Projektgebiet "Gerthe-West"

Fachgutachterliche Stellungnahme zu den
städtebaulichen Entwürfen der Rahmenplanung -
Endergebnisse

Entwässerungskonzeption, Regenwassermanagement
und Überflutungsvorsorge

Kurzbericht

Abb. 2-1: Entwässerungskonzeption Büro RMPSL.LA

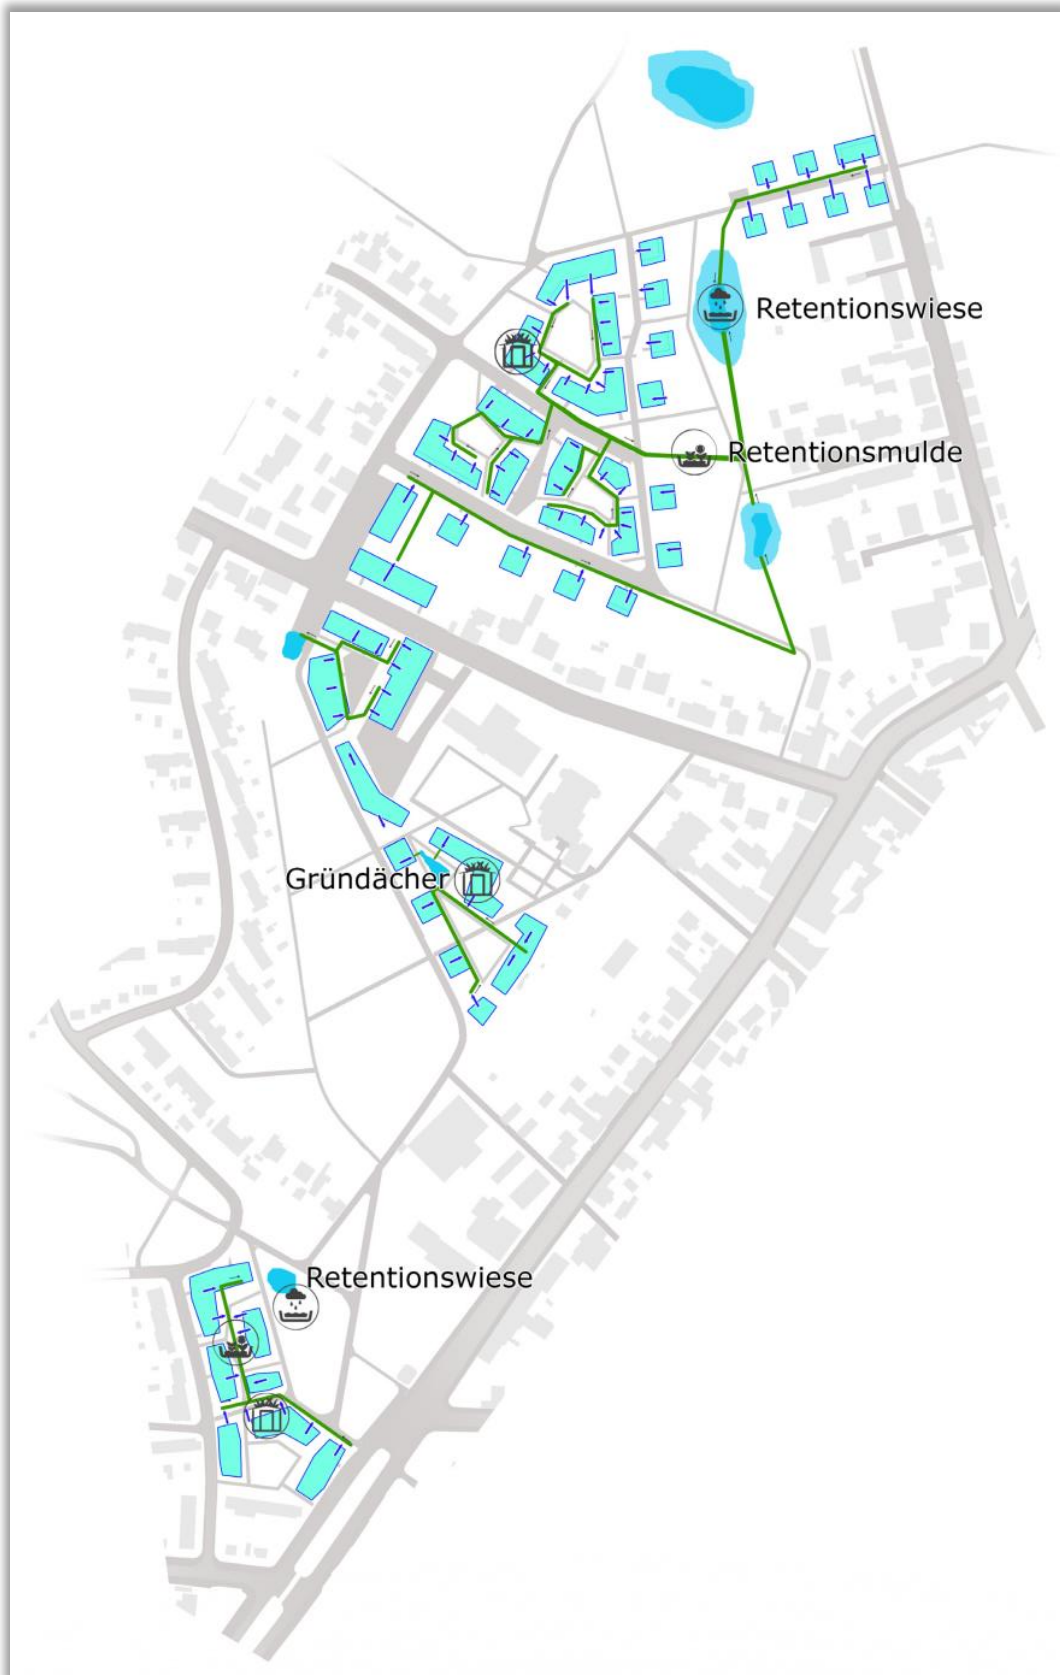
Die Bebauung ist grob in 3 zusammen hängenden Bebauungszonen geplant: Bebauung im Süden (Bereich Bodendenkmal), Bebauung südlich der Hiltroper Landwehr und Bebauung im Norden im Bereich des Sportplatzes.

Aus entwässerungstechnischer Sicht ist positiv zu bewerten, dass der Entwurf eine Minimierung des Versiegelungsgrades vorsieht. Der Entwurf beinhaltet eine kompakte Bebauung und vermeidet - wo möglich - das Anlegen neuer Erschließungsstrukturen. Auf flächenintensive Typologien wie Ein- und Zweifamilienhäuser wird komplett verzichtet.

In allen Bereichen sind jeweils Ableitungen in Retentionsmulden oder Wiesen geplant. Eine durchgängige Wasserführung ist nicht vorgesehen bzw. auf der Grundlage der vorliegenden Planunterlagen nicht erkennbar. Die Art der Ableitungen ist nicht näher erläutert. Die Retentionsflächen sind nach der Beurteilung anhand der Darstellung im Lageplan zu klein dimensioniert. Die Mulde / Retentionsfläche im Norden hat keinen Zulauf und steht losgelöst und isoliert von den übrigen Entwässerungselementen allein „im Raum“. Eine Erläuterung, wie die Mulde in die Entwässerung eingebunden ist, liegt nicht vor. Eine Anbindung an das Gewässer ist nicht dargestellt, offenbar soll das Niederschlagswasser vollständig dezentral im Gebiet zurückgehalten werden. Aussagen zu Starkregen oder Notwasserwege sind nicht vorhanden. Regenwasser als Gestaltungselement ist nicht vorgesehen.

Insgesamt sollten im Verlaufe der weiteren Planungsphasen die Aussagen zur geplanten Entwässerung konkretisiert und detaillierter dokumentiert werden.

Kriterium	RMP Stephan Lenzen	Prüfergebnisse
Entwässerungsachsen - Topografie - Anschlussmöglichkeiten an Gewässer		
Lage/Anordnung der oberflächigen Entwässerungsachsen	Entwässerung der Gebäude über Rinnen in Retentionsmulde / Retentionswiesen.	- Keine genaue Beschreibung wie Zulauf in Retentionsmulden geplant ist, kein zusammenhängendes Entwässerungskonzept erkennbar. Keine Einbindung des Gewässers Ostbach.
Topografische Verhältnisse - erforderliche Maßnahmen (Längsgefälle, Querrinnen)	Die Planung erfordert zumindest teilweise eine kaskadenförmige Entwässerung. Höhenangaben oder Aussagen hierzu liegen nicht vor.	- In Teilbereichen ist das Gelände stark quer geneigt (bei Folgeplanung berücksichtigen !).
Anschlussmöglichkeiten Niederschlagswasser an Gewässer	Anschluss an Gewässer nur textlich vorgesehen, im Norden Retentionsmulde geplant, Zulauf nicht erläutert.	- Lediglich textliche Aussagen, Mulde im Norden nur im Plan dargestellt ohne Erläuterung / Darstellung des Zulaufs.

Vermeidung des Oberflächenabflusses - Retentionsmöglichkeiten - Umgang mit Regenwasser		
Anteil Versiegelung minimieren	ca. 22,6 % Wege- u. Gebäudeflächen (bezogen auf versiegelte Flächen Neuplanung der "Maximalvariante", ohne Berücksichtigung der versiegelten Bestandsflächen).	+ Geplante Versiegelung ist sehr gering.
Dächer mit Regenwasserrückhaltefunktion, Dachbegrünung	Gründächer, Wasserspeicher vorgesehen.	+ Gründächer geplant.
Rigolensysteme und offene Rinnen zum Sammeln und Ableiten von Regenwasser vorgesehen	Rinnen, Rigolen Zulauf Mulden geplant.	- Zulauf Retentionsmulden / Retentionswiesen nicht beschrieben, nur in Plänen eingetragen.
Größe der potenziellen Versickerungs- und Rückhalteflächen	Es sind mehrere Retentionsmulden vorgesehen, die Mulde außerhalb des Gebietes im Norden ist lediglich im Plan eingetragen, Zulauf fehlt.	- Mulden im Norden außerhalb des Plangebietes sind deutlich größer dargestellt/dimensioniert als die restlichen Mulden im Plangebiet. Die Mulden im Plangebiet (südlicher Bereich) sind u.U. zu klein dimensioniert). Mulde im Norden außerhalb wird nicht erläutert.

Möglichkeit der dezentralen Anordnung von Zisternen oder Speichersystemen (Gartenbewässerung, Brauchwassernutzung)	Regenwassernutzung im Freiraum, Gründächer, Regenwasserzisternen vorgesehen.	+ Dezentrale Rückhaltung und Wiederverwendung von Regenwasser möglich.
Möglichkeit zur Verdunstung von Niederschlagswasser z.B. über Grünflächen	Versiegelung wird auf Minimum reduziert, ausreichend Grünflächen vorhanden.	+ Verdunstung von Niederschlagswasser kann realisiert werden.
Gestaltungselement Regenwasser - Einbindung des "Erlebnis" Wasser in das Wohnumfeld, "Erlebbarkeit" für die Anwohner	Wasser als Gestaltungselement wird nicht vorsehen.	- Keine Aussagen.
Starkregenerisikomanagement - Überflutungssicherheit		
Notwasserwege	Keine durchgehende Wasserführung ausgewiesen. Retentionsmulde im nördlichen Tiefpunkt könnte als Notwasserbecken dienen. Notwasserwege nicht erläutert und aus der Planung nicht erkennbar.	- Anordnung der Bebauung ca. 30cm über Straßenniveau vorsehen. Notwasserwege nicht erläutert, Mulde im Norden nicht erläutert.

Schutz der vorhandenen Bebauung / Infrastruktur	Ein spezieller Schutz der vorhandenen Bebauung ist nicht vorgesehen. Die Retentionsmulden im Norden liegen nah an der vorhandenen östlich angrenzenden Bebauung.	- Der Nachweis der schadlosen Ableitung ist bestenfalls bis zu einer Jährlichkeit T = 100a nachzuweisen. Der Bestandsschutz für die vorhandene Bebauung ist nachzuweisen, ggf. sind entsprechende Maßnahmen vorzusehen, z.B. Verwallungen mit gezielter Wasserführung bis zum Ostbach bzw. nach außerhalb des Planungsgebietes im Norden.

Abb. 2-2: Entwässerungskonzeption Büro cityförster

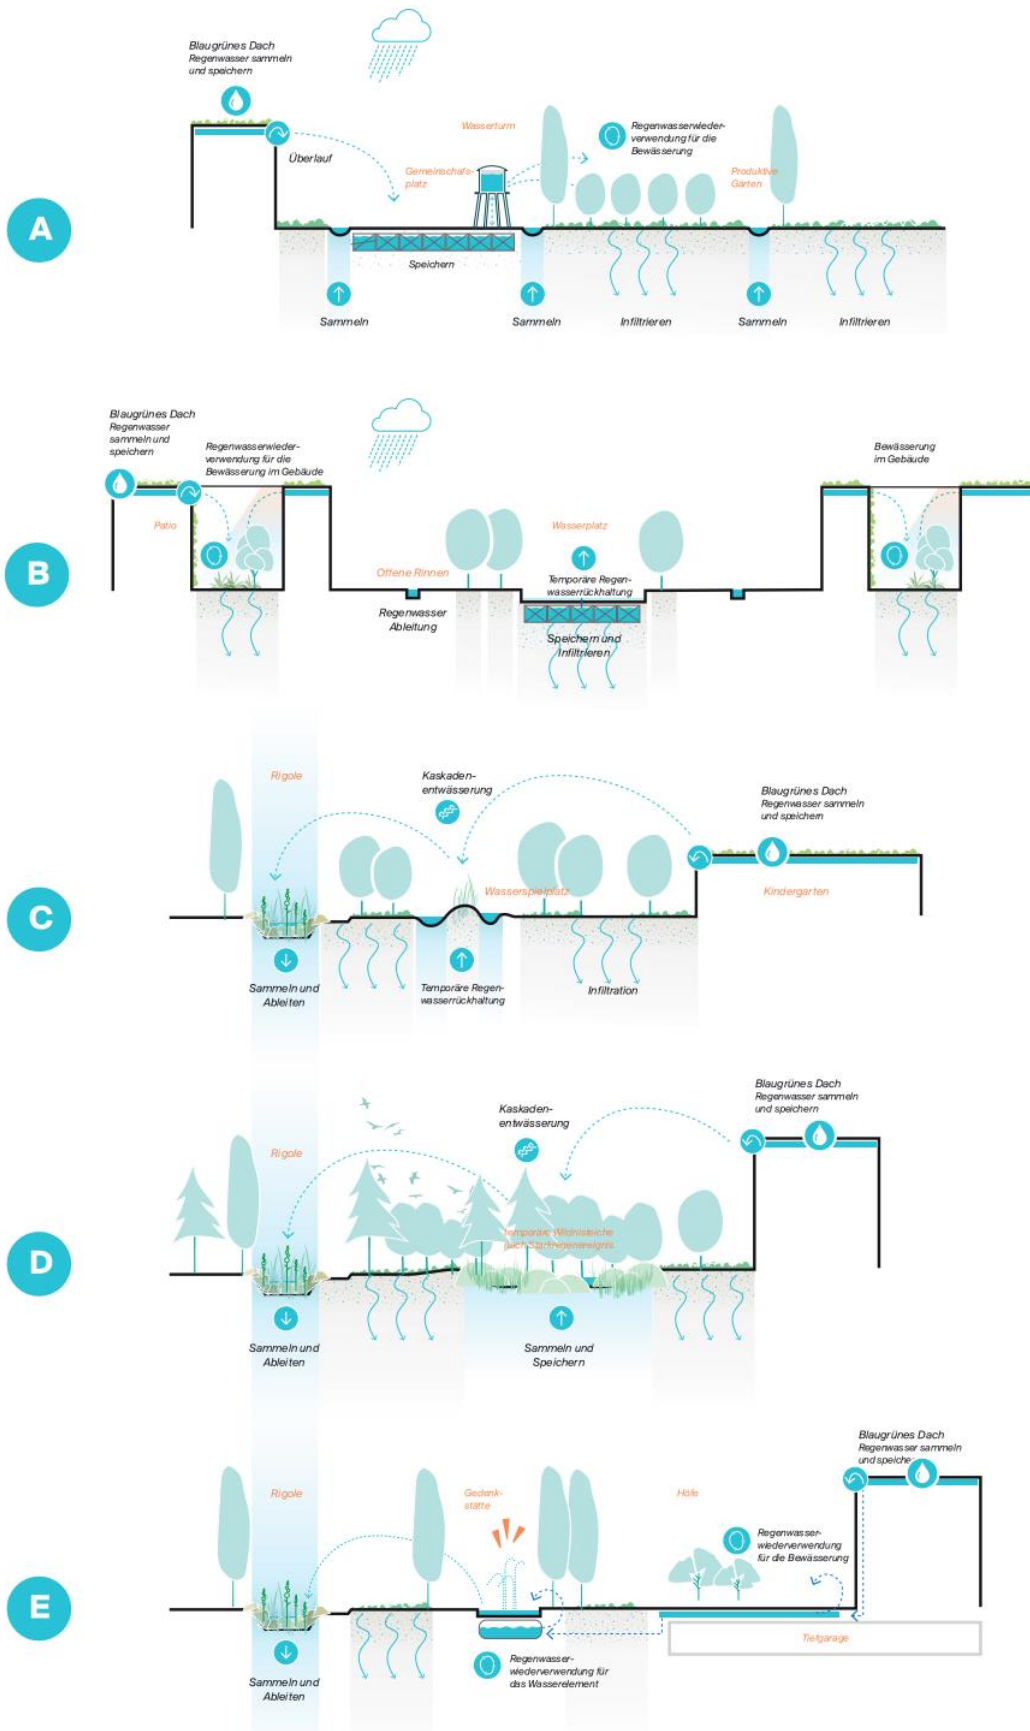
Ähnlich wie im Entwurf von RMPSL.LA ist die Bebauung grob in 3 zusammen hängenden Bebauungszonen geplant: im Süden (Bereich Bodendenkmal), im Bereich Mitte (südlich Krankenhaus) und im Norden (Bereich Sportplatz).

Aus entwässerungstechnischer Sicht ist positiv zu bewerten, dass der Entwurf eine Minimierung des Versiegelungsgrades vorsieht.

Entwässerungs-, Ableitungs- und Rückhalteelemente sind vielseitig und variabel durch Gründächer, Versickerungsanlagen, Speicherrigolen, Trockenbäche, Rückhaltebecken etc. vertreten. Die

Regenwasserstrategie ist nach Clustern geordnet. Zudem ist eine durchgehende Wasserführung entlang des geplanten Radweges Richtung Ostbach vorgesehen. Zum Teil ist die Entwässerung entsprechend der Geländeneigung kaskadenförmig geplant.

Die Anbindung an den Ostbach ist nicht genauer beschrieben, aber grundsätzlich vorgesehen. Die Ableitung im Norden in einen Wasserplatz zwischen der Bebauung und in Rinnen in Nähe der vorhandenen Bebauung ist bei Starkregen kritisch zu sehen (Schutz der vorhandenen Bebauung). Versickerung in Böden mit dichtem Gehölzbestand ist zu überprüfen. Wasser als Gestaltungselement wird besonders hervorgehoben. Aussagen zu Starkregen oder Notwasserwege sind nicht vorhanden.

Insgesamt ist das Thema Entwässerung auch mit zusätzlichen Querschnitten gut dokumentiert, in Teilbereichen aber in der nächsten Bearbeitungsstufe zu detaillieren und zu ergänzen.

Kriterium	Cityförster	Prüfergebnisse
Entwässerungsachsen - Topografie - Anschlussmöglichkeiten an Gewässer		
Lage/Anordnung der oberflächigen Entwässerungsachsen	Flächen C bis E im Süden: Rinnen / Rigolen / Kaskaden parallel zum Radweg mit Ableitung Richtung Ostbach Flächen A und B im Norden: Sammlung / Speicherung ohne Weiterführung / Notentlastungsmöglichkeit nach außerhalb.	○ Vielfältige Entwässerungsachsen und -module (Rinnen, Kaskaden, Rigolen, Speicherelemente, Rückhaltebecken, Dachbegrünung etc.), im Norden aber keine "Not"-Ableitung nach außerhalb Planungsgebiet vorgesehen.
Topografische Verhältnisse - erforderliche Maßnahmen (Längsgefälle, Querrinnen)	Kaskadenförmige Entwässerung im Planungsumfang bereits vorgesehen, keine Höhenangaben.	○ In Teilbereichen ist das Gelände stark quer geneigt (bei Folgeplanung berücksichtigen !).
Anschlussmöglichkeiten Niederschlagswasser an Gewässer	Anschlussmöglichkeiten an Ostbach über Rigolen, offene Rinnen etc, Ableitung im Norden nach außerhalb Plangebiet nicht vorgesehen.	○ Anschluss an Ostbach ist über Rinnen vorgesehen, Anschluss im Norden keine Aussage.

Vermeidung des Oberflächenabflusses - Retentionsmöglichkeiten - Umgang mit Regenwasser		
Anteil Versiegelung minimieren	ca. 32 % Wege- u. Gebäudeflächen (bezogen auf versiegelte Flächen Neuplanung , ohne Berücksichtigung der versiegelten Bestandsflächen).	○ Geplante Versiegelung ist gering.
Dächer mit Regenwasserrückhaltefunktion, Dachbegrünung	Ein Großteil der Dächer ist mit Regenwasserrückhaltefunktion vorgesehen.	+ Blaugrüne Dächer u. Dachgärten.
Rigolensysteme und offene Rinnen zum Sammeln und Ableiten von Regenwasser vorgesehen	Durchgehende Rigolensysteme und/oder Rinnen vorgesehen.	○ Großzügige Anordnung. Im Norden aber keine Notwasserableitung nach außerhalb vorgesehen. Zentraler Wasserplatz.
Größe der potenziellen Versickerungs- und Rückhalteflächen	Verschiedene Module, Systeme und Möglichkeiten zur Regenwasserrückhaltung werden kombiniert (Rigolen, Dächer, Versickerungsflächen, Rückhaltebecken).	+ Auf Grund einer Vielzahl von Rückhalteoptionen variables Entwässerungssystem.

Möglichkeit der dezentralen Anordnung von Zisternen oder Speichersystemen (Gartenbewässerung, Brauchwassernutzung)	Verwendung von Regenwasser für die Bewässerung und als gestalterisches Wasserelement geplant.	+ Dezentrale Rückhaltung und Wiederverwendung von Regenwasser möglich.
Möglichkeit zur Verdunstung von Niederschlagswasser z.B. über Grünflächen	Infiltration in Grünflächen geplant, geringe Versiegelung vorgesehen.	+ Verdunstung von Niederschlagswasser kann realisiert werden.
Gestaltungselement Regenwasser - Einbindung des "Erlebnis" Wasser in das Wohnumfeld, "Erlebbarkeit" für die Anwohner	Geplanter zentraler Wasserplatz, Wasserspielplatz, Wasserturm, Wildnisteiche.	+ Sehr anschauliche und erlebbare Planung.
Starkregenrisikomanagement - Überflutungssicherheit		
Notwasserwege	Wegbegleitende offene Rinnen mit Nord-Süd-Orientierung geplant. Notwasserwege nicht explizit ausgewiesen, im Bereich der geplanten Entwässerungsachsen Notwasserableitung möglich.	- Anordnung der Bebauung ca. 30cm über Straßenniveau vorsehen. Notwasserwege im Norden kritisch zu betrachten, eine Notwasser-Ableitung nach außerhalb des Planungsgebietes ist explizit nicht vorgesehen.

Schutz der vorhandenen Bebauung / Infrastruktur	Ein spezieller Schutz der vorhandenen Bebauung ist nicht vorgesehen.	- Der Nachweis der schadlosen Ableitung ist bestenfalls bis zu einer Jährlichkeit T = 100a nachzuweisen. Der Bestandsschutz für die vorhandene Bebauung ist nachzuweisen, ggf. sind entsprechende Maßnahmen vorzusehen, z.B. Verwallungen mit gezielter Wasserführung bis zum Ostbach bzw. nach außerhalb des Planungsgebietes im Norden.

Abb. 2-3: Entwässerungskonzeption Büro farwick + grote

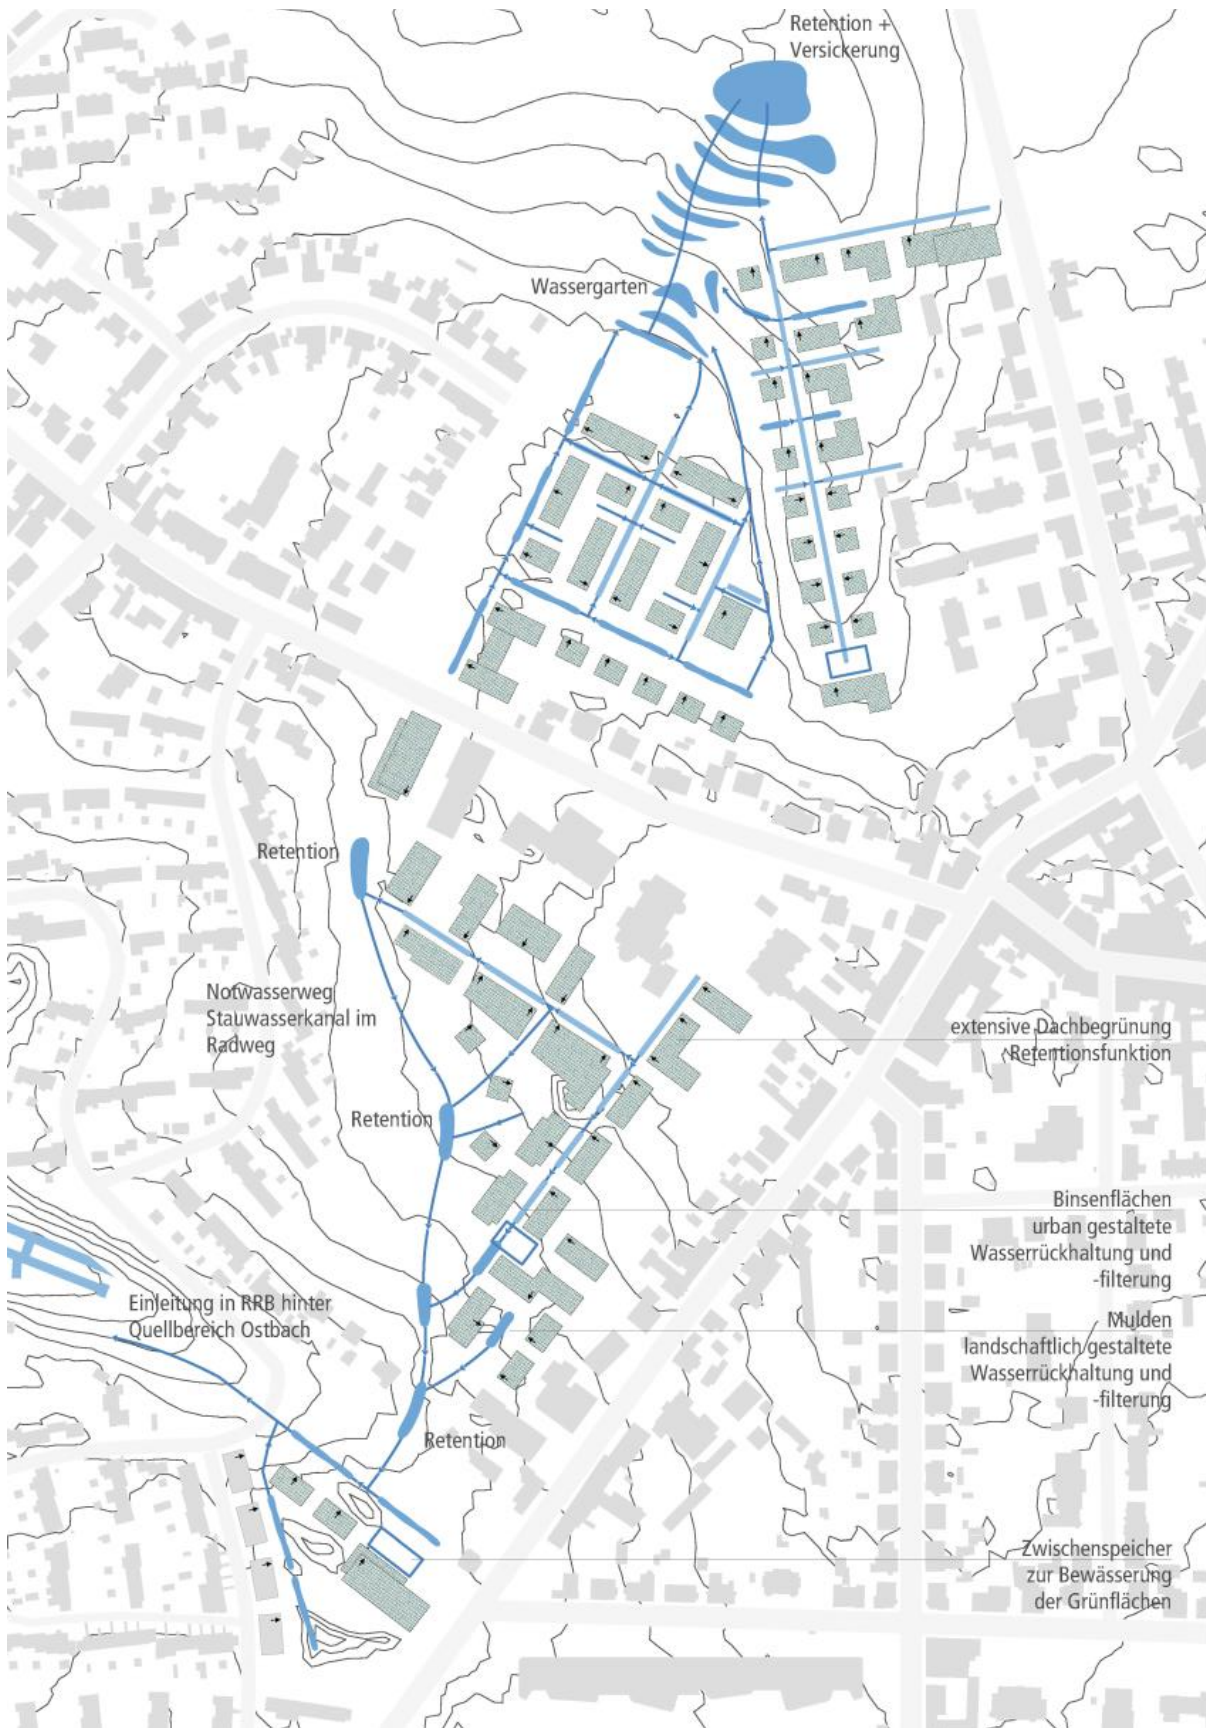
Die Planung sieht 2 zentrale Entwässerungsachsen Richtung Süden an den Ostbach und Richtung Norden in eine Retentions- und Versickerungsmulde im Tiefpunkt vor. Die Zuleitung über offene Rinnen und Binsenflächen ist strukturiert entlang der geplanten Bebauung vorgesehen. Zudem sind Rückhaltungen über Zwischenspeicher und Gründächer geplant.

Aus entwässerungstechnischer Sicht ist positiv zu bewerten, dass der Entwurf eine Minimierung des Versiegelungsgrades vorsieht. Der resultierende geplante Versiegelungsgrad ist mit 40 % zwar relativ hoch, da in der versiegelten Fläche jedoch Flächenbeläge inbegriffen sind, die zukünftig aus nachhaltigen Materialien hergestellt werden und zur Reduzierung des Versiegelungsgrades beitragen können, ist der Versiegelungsgrad weiter zu reduzieren (es wird vorausgesetzt, dass die Reduzierung des Versiegelungsgrades in den weiteren Planungsphasen tatsächlich umgesetzt wird).

Die Einleitung in den Ostbach ist korrekterweise hinter dem Quellbereich vorgesehen. Der kaskadenförmige Wassergarten im Norden ist aber nicht näher erläutert. Aussagen zu Starkregen oder Notwasserwege sind nicht vorhanden. Durch die Ableitung der Wassermengen nach außerhalb des Plangebietes sind Notwasserwege aber gut umsetzbar.

Insgesamt ist das Thema Entwässerung gut ausgearbeitet, in Teilbereichen aber in der nächsten Bearbeitungsstufe zu konkretisieren. Regenwasser als Gestaltungselement (Wassergarten) ist ebenfalls zu konkretisieren.

Kriterium	farwick + Grote	Prüfergebnisse
Entwässerungsachsen - Topografie - Anschlussmöglichkeiten an Gewässer		
Lage/Anordnung der oberflächigen Entwässerungsachsen	Entwässerungsachsen sehr strukturiert und durchgängig entlang der Wegeverbindungen geplant. Im Süden Anbindung an den Ostbach. Im Norden Retention und Versickerung außerhalb des Planungsgebietes vorgesehen.	+ Strukturiert angeordnete Entwässerungsachsen mit Ablauf- und Anbindungsmöglichkeiten außerhalb des Planungsgebietes.
Topografische Verhältnisse - erforderliche Maßnahmen (Längsgefälle, Querrinnen)	Die Planung erfordert zumindest teilweise eine kaskadenförmige Entwässerung. Höhenangaben oder Aussagen hierzu liegen nicht vor.	- In Teilbereichen ist das Gelände stark quer geneigt (bei Folgeplanung berücksichtigen !).
Anschlussmöglichkeiten Niederschlagswasser an Gewässer	Anschlussmöglichkeit an Ostbach im Süden, im Norden in Retentionsfläche außerhalb des Planungsgebietes.	+ Anschluss an Ostbach ist über Rinnen vorgesehen, Anschluss im Norden in Mulde.

Vermeidung des Oberflächenabflusses - Retentionsmöglichkeiten - Umgang mit Regenwasser		
Anteil Versiegelung minimieren	ca. 40 % Wege- u. Gebäudeflächen (bezogen auf versiegelte Flächen Neuplanung, ohne Berücksichtigung der versiegelten Bestandsflächen).	o Geplante Versiegelung ist relativ hoch. ^{*)} *) da in der versiegelten Fläche Flächenbeläge inbegriffen sind, die zukünftig aus nachhaltigen Materialien hergestellt werden und zur Reduzierung des Versiegelungsgrades beitragen können, führt dies nicht zur Abwertung.
Dächer mit Regenwasserrückhaltefunktion, Dachbegrünung	Extensive Dachbegrünung vorgesehen.	+ Extensive Dachbegrünung mit Retentionsfunktion.
Rigolensysteme und offene Rinnen zum Sammeln und Ableiten von Regenwasser vorgesehen	Durchgehende Rigolensysteme oder Rinnen vorgesehen.	+ struktuierte Anordnung mit geordneter Ableitung entsprechend Geländeneigung, auch nach außerhalb des Planungsgebietes.

Größe der potenziellen Versickerungs- und Rückhalteflächen	Rückhaltungsmöglichkeiten über Mulden, Binsenflächen und Retentionsflächen (Wassergarten).	+ Das Entwässerungssystem ist durch eine Vielzahl an Rückhalteoptionen variabel zu gestalten. Der Begriff Wassergarten wird nicht erläutert.
Möglichkeit der dezentralen Anordnung von Zisternen oder Speichersystemen (Gartenbewässerung, Brauchwassernutzung)	Teilweise Speicherung zur Bewässerung der Grünflächen und Urban Gardening Flächen.	+ Dezentrale Rückhaltung und Wiederverwendung von Regenwasser möglich.
Möglichkeit zur Verdunstung von Niederschlagswasser z.B. über Grünflächen	Teildurchlässige Oberflächen und Grünflächen vorgesehen.	+ Verdunstung von Niederschlagswasser kann realisiert werden.
Gestaltungselement Regenwasser - Einbindung des "Erlebnis" Wasser in das Wohnumfeld, "Erlebbarkeit" für die Anwohner	Offene Führung des Niederschlagswassers, Wassergarten kaskadenförmig geplant.	o Wassergarten nicht erläutert. Gestalterisch offene Führung in Rinnen und Rigolen.

Starkregenerisikomanagement - Überflutungssicherheit		
Notwasserwege	Wegbegleitende offene Rinnen und Mulden im Norden und Süden geplant. Notwasserwege nicht explizit ausgewiesen, im Bereich der geplanten Entwässerungsachsen Notwasserableitung möglich.	o Anordnung der Bebauung ca. 30cm über Straßenniveau vorsehen. Notwasserwege durch die dargestellten Ableitungsmöglichkeiten nach außerhalb des Plangebietes gut realisierbar.
Schutz der vorhandenen Bebauung / Infrastruktur	Ein spezieller Schutz der vorhandenen Bebauung ist nicht vorgesehen	- Der Nachweis der schadlosen Ableitung ist bestenfalls bis zu einer Jährlichkeit T = 100a nachzuweisen. Der Bestandsschutz für die vorhandene Bebauung ist nachzuweisen, ggf. sind entsprechende Maßnahmen vorzusehen, z.B. Verwallungen mit gezielter Wasserführung bis zum Ostbach bzw. nach außerhalb des Planungsgebietes im Norden.
